# RENESAS TECHNICAL UPDATE

製品分類	MPU & MCU	発行番号	TN-RX*-A183B/J	Rev.	第2版
題名	RX65Nグループ、RX651グループ フラッシュメモリのP/Eサスペンドに関する注意事項および誤記訂正		情報分類	技術情報	
適用製品	RX65N グループ、RX651 グループ	対象ロット等	関連資料	RX65N グループ、RX651 グループ フラッシュメモリ ユーザーズマニュアル ハードウェア インタフェース編 Rev.2.00 (R01UH0602JJ0200)	
		全ロット

RX65N グループ、RX651 グループ フラッシュメモリ ユーザーズマニュアル ハードウェア インタフェース編において、P/E サスペンド中のプログラムコマンド発行に関する注意事項がありますので連絡いたします。また、P/E サスペンドコマンドのフローチャートに誤記がありましたので訂正いたします。

図 6.9 P/E サスペンドコマンドの使用法

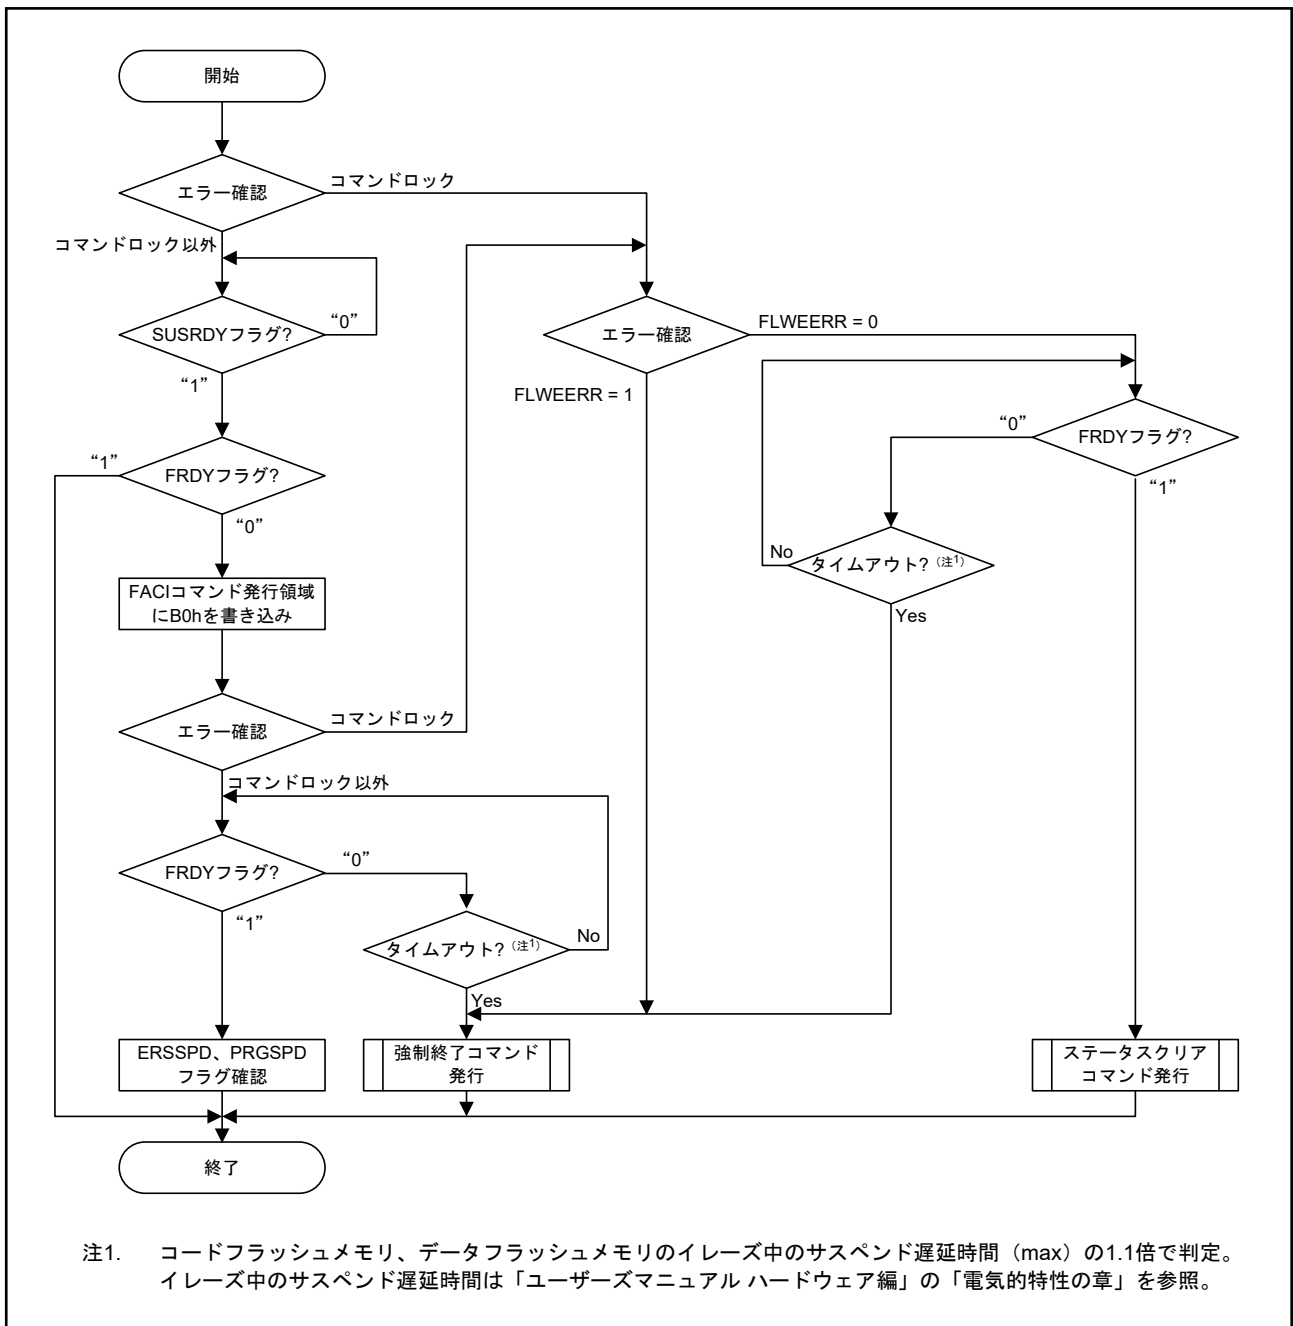
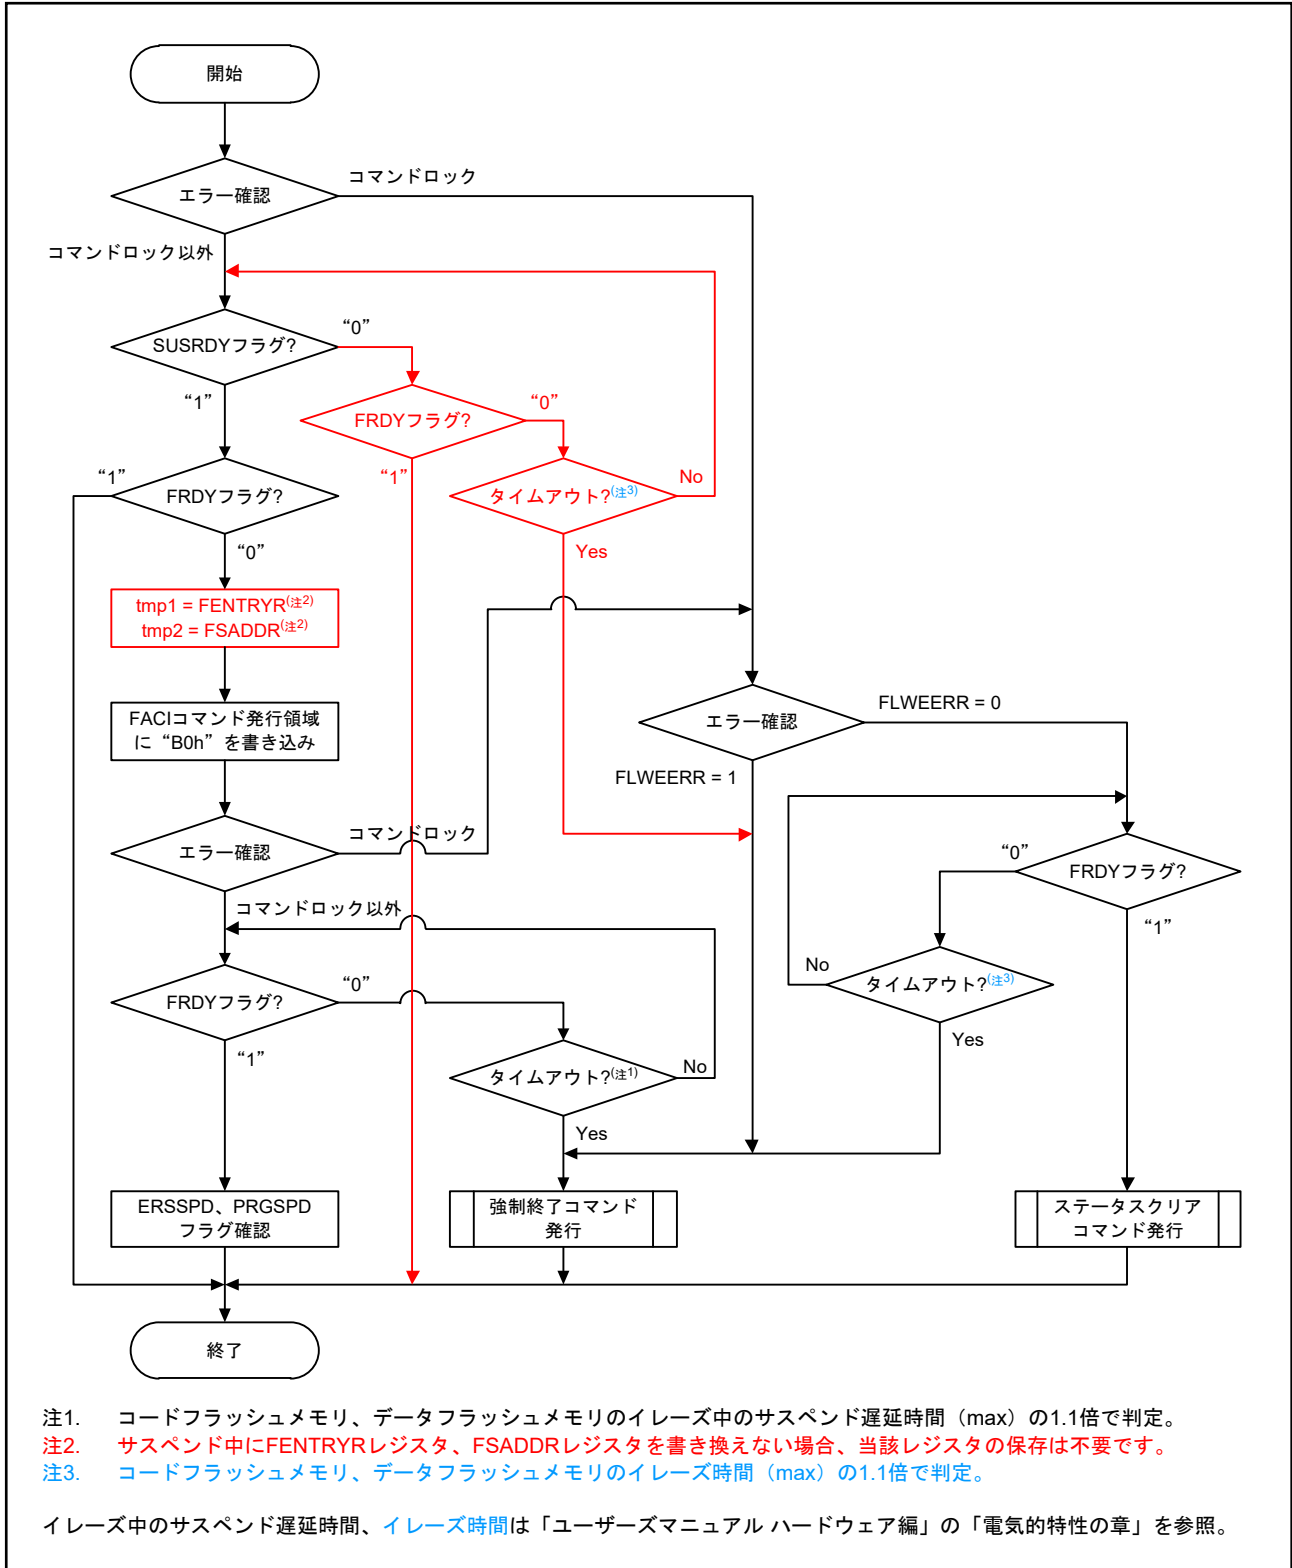
「図 6.9 P/E サスペンドコマンドの使用法」に示すフローでは、SUSRDY フラグを確認する前にプログラム/イレーズが終了していた場合に、この確認ループを抜けることができなくなります。

そのため、以下のとおりタイムアウト処理と、FRDY フラグが“1”であった場合の中断処理を追加いたします。

また、「1. イレーズサスペンド中のプログラムコマンド発行に関する注意事項」の対策にある、FSADDR レジスタの保存処理を追加いたします。

注1. コードフラッシュメモリ、データフラッシュメモリのイレーズ中のサスペンド遅延時間 (max) の1.1倍で判定。イレーズ中のサスペンド遅延時間は「ユーザーズマニュアル ハードウェア編」の「電気的特性の章」を参照。

図 6.13 P/E レジュームコマンドの使用法

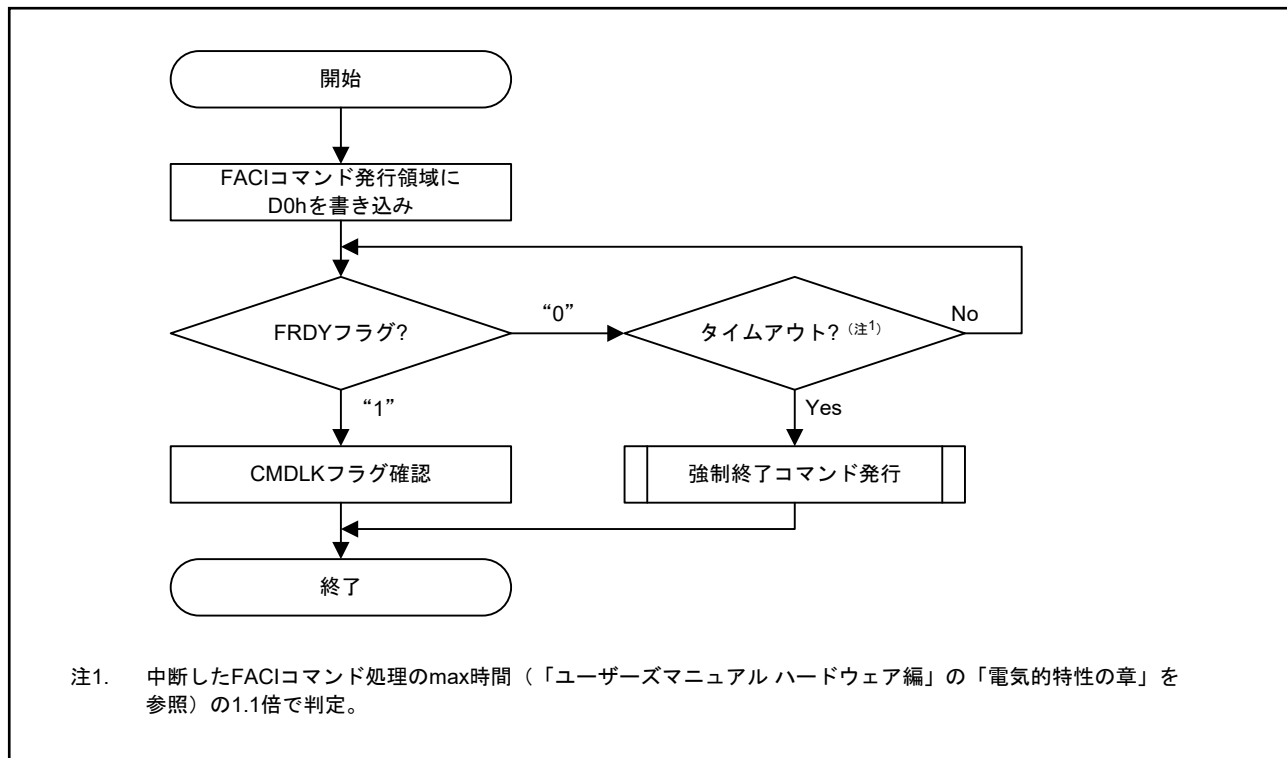
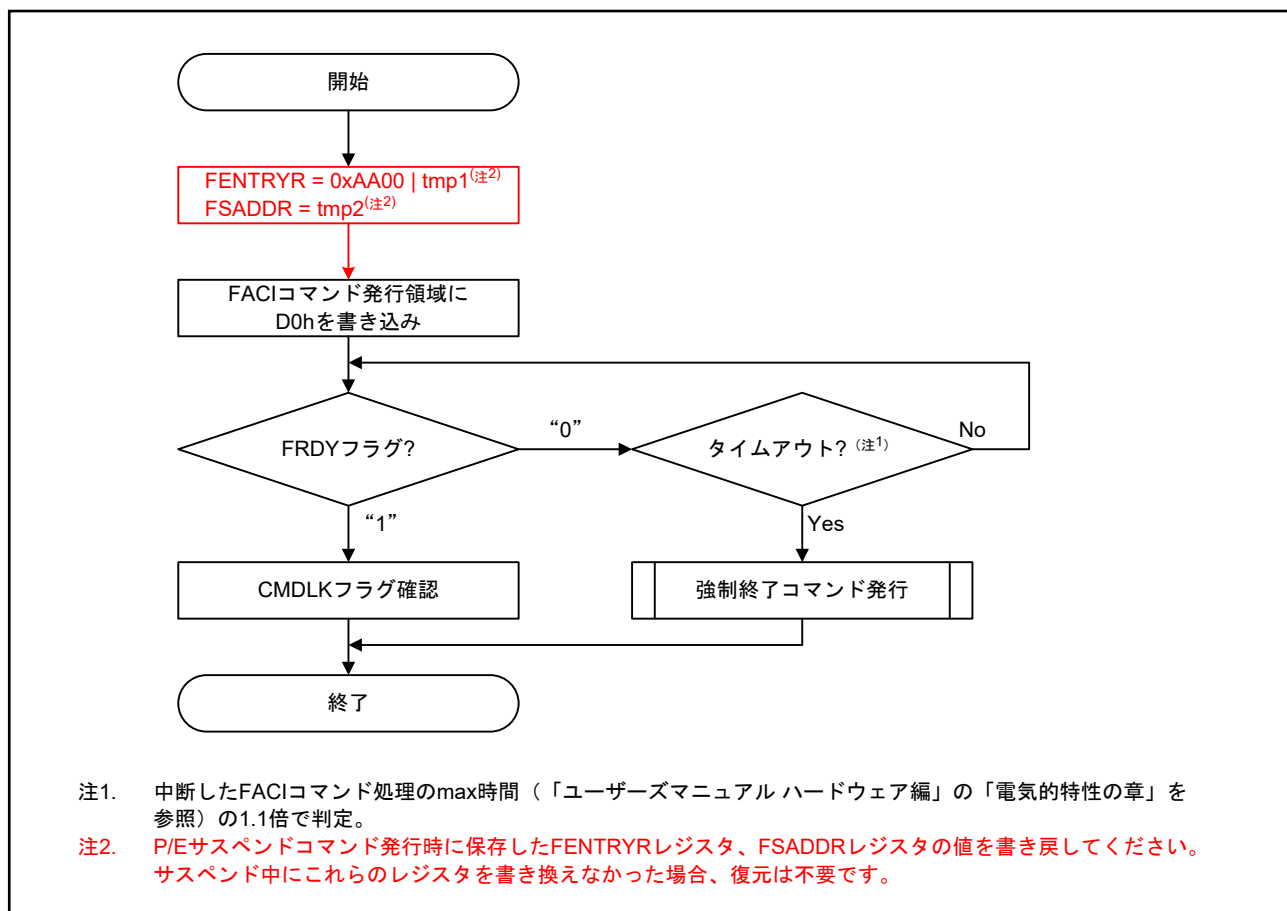
「図 6.13 P/E レジュームコマンドの使用方法」に、「1. イレーズサスペンド中のプログラムコマンド発行に関する注意事項」の対策にある、FSADDR レジスタの復元処理を追加いたします。
